リリーススクリーンの仕様履歴について

標準型爪つきジャッキ M-50~200 分解図

標準型爪つきジャッキ M-150

旧タイプ(3) (製造96年7月～06年9月)

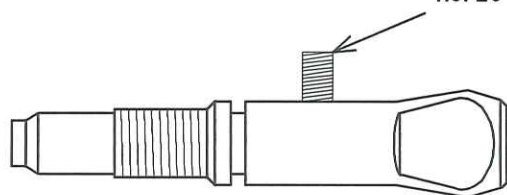
※セットスクリーンを廃止。
リリーススクリーンの長さが68mmから48mmに変更し、φ8mmのスチールボールを追加。

※性能向上のためセットスクリーンの径を4mmに変更。

※はずれ止めにセットスクリーンを採用。
セットスクリーンの径は3mm。

※はずれ止めにEスナップリングを使用。リリースにEスナップリング用の溝がある。

- (1) リリーススクリーンを交換用としてご注文の場合は、新型とさせていただきます。(旧タイプは廃版としておりますのでご了承下さい。)
- (2) リリーススクリーンの基本設計に変更はございませんので、どのタイプでもジャッキと不適合となることはありません。

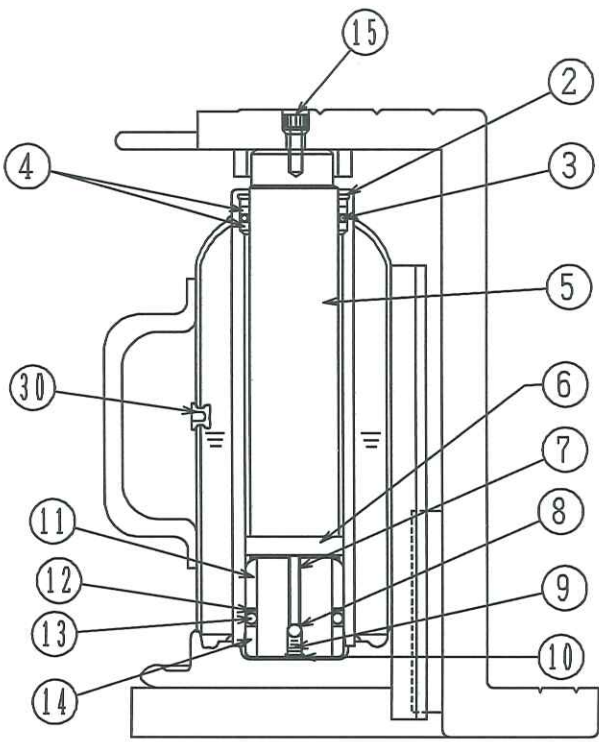
※1 リリーススクリューは2006年10月から短くなりました。そのためφ8のスチールボールが必要になります
